Добавление 151 — Правила № 152 ООН

Пересмотр 1 — поправка 2

Дополнение 2 к поправкам серии 01 — Дата вступления в силу: 30 сентября 2021 года

Единообразные предписания, касающиеся официального утверждения автотранспортных средств в отношении систем автоматического экстренного торможения (САЭТ) для транспортных средств категорий M₁ и N₁

Рис. 1

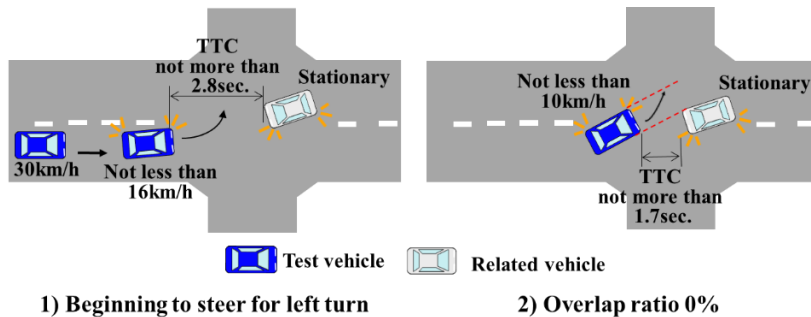
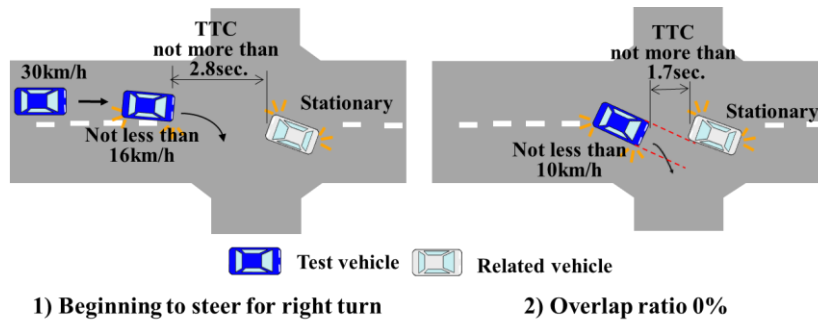
Включить новые сценарии 1–4 следующего содержания:

- 1.1 В этом сценарии данное транспортное средство поворачивает налево или направо перед встречным транспортным средством, которое остановилось на перекрестке для выполнения поворота налево или направо.

Данное транспортное средство движется со скоростью 30 км/ч (с допуском +0/-2 км/ч) в направлении перекрестка и замедляется путем торможения до скорости не менее 16 км/ч в точке, где данное транспортное средство начинает выруливать налево/направо, а время до столкновения (ВДС) со встречным транспортным средством составляет не более 2,8 секунды. Когда данное транспортное средство выполняет на перекрестке поворот налево или направо, оно притормаживает до скорости не менее 10 км/ч, а затем движется с постоянной скоростью. В момент, когда коэффициент перекрытия между данным транспортным средством и встречным транспортным средством становится равным 0 %,»

ВДС со встречным транспортным средством составляет не более 1,7 секунды.

Рис. 2

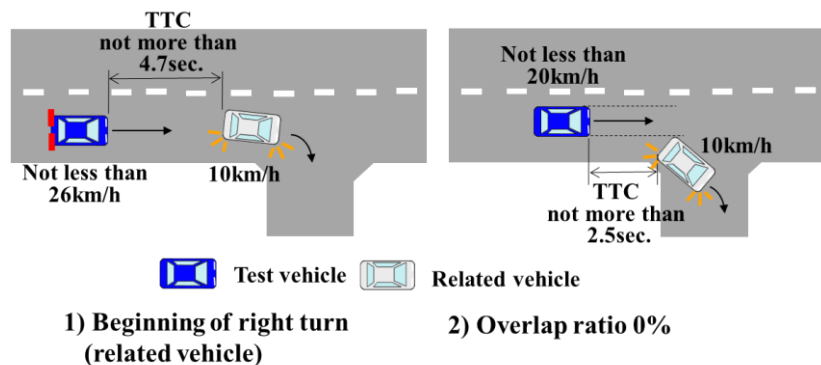
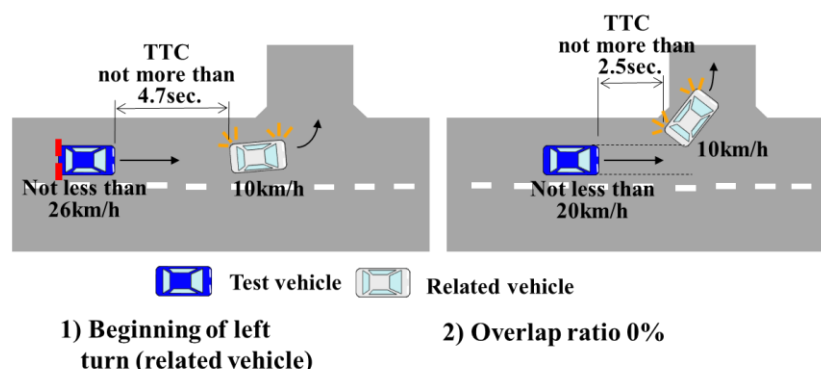
2.1 В этом сценарии данное транспортное средство следует за впереди идущим транспортным средством. Затем впереди идущее транспортное средство сворачивает на повороте направо или налево, а данное транспортное средство движется по прямой.

Как впереди идущее транспортное средство, так и данное транспортное средство движутся со скоростью 40 км/ч (с допуском +0/-2 км/ч) по прямой дороге. Впереди идущее транспортное средство замедляется путем торможения до скорости 10 км/ч (с допуском +0/-2 км/ч), чтобы повернуть на повороте направо или налево, а данное транспортное средство также замедляется путем торможения для соблюдения соответствующей дистанции до впереди идущего транспортного средства. Когда впереди идущее транспортное средство начинает выполнять поворот направо или налево, скорость движения данного транспортного средства составляет не менее 26 км/ч, а ВДС с впереди идущим транспортным средством — не более 4,7 секунды. После этого данное транспортное средство замедляется до скорости не менее 20 км/ч, а затем движется с постоянной скоростью. В момент, когда коэффициент перекрытия между данным транспортным средством и впереди идущим

транспортным средством становится равным 0%, ВДС с впереди идущим транспортным средством составляет не более 2,5 секунды.

Рис. 3

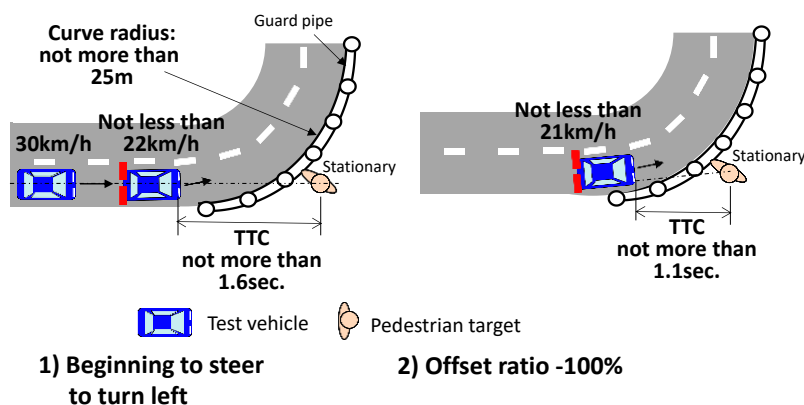
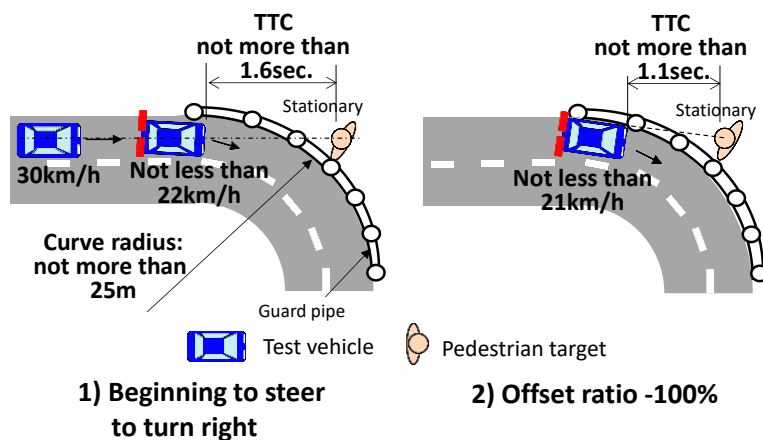
3.1 В этом сценарии данное транспортное средство движется по дороге с малым радиусом кривизны, с внешней стороны которой установлено трубчатое ограждение, а неподвижное транспортное средство (категории М₁), неподвижный объект — пешеход или неподвижный объект — велосипед располагается непосредственно за трубчатым ограждением на продолжении центральной оси полосы движения.

Данное транспортное средство движется со скоростью 30 км/ч (с допуском +0/-2 км/ч) в направлении искривленного участка, радиус которого на внешней стороне дороги составляет не более 25 м, и замедляется путем торможения до скорости не менее 22 км/ч в точке входа в кривую. Когда данное транспортное средство начинает двигаться по кривой, ВДС с неподвижным объектом составляет не более 1,6 секунды. На искривленном участке данное транспортное средство движется по внешней полосе, а не по центру дороги. Затем данное транспортное средство продолжает двигаться по кривой с постоянной скоростью не менее 21 км/ч. ВДС с неподвижным объектом составляет

не более 1,1 секунды в момент, когда коэффициент перекрытия между данным транспортным средством и неподвижным транспортным средством становится равным 0 % или когда коэффициент смещения между данным транспортным средством и центром неподвижного объекта-пешехода или неподвижного объекта-велосипеда становится равным -100 %.

Рис. 4

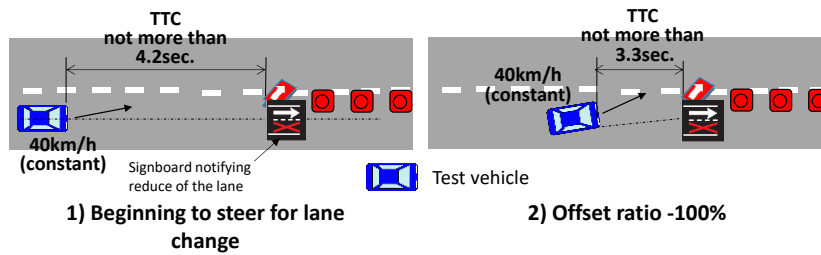
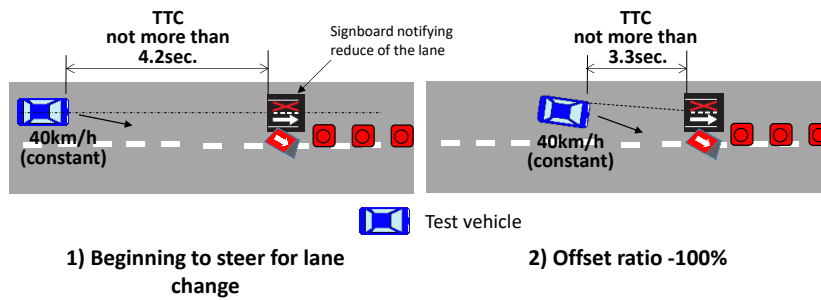
- 4.1 В этом сценарии данное транспортное средство выполняет смену полосы движения перед щитом, который расположен в центре полосы движения и информирует водителя о сужении проезжей части.
- 4.2 Пример подробного сценария

Данное транспортное средство движется по прямой дороге со скоростью 40 км/ч (с допуском +0/-2 км/ч) и начинает осуществлять переход на другую полосу движения на подъезде к знаку, предупреждающему о сужении проезжей части. Никакие другие транспортные средства к данному транспортному средству не приближаются. В момент, когда данное транспортное средство начинает маневр, ВДС с щитом составляет

не более 4,2 секунды. Во время смены полосы движения скорость данного транспортного средства является постоянной, а ВДС с щитом не превышает 3,3 секунды в момент, когда коэффициент смещения между данным транспортным средством и центром щита становится равным -100 %.
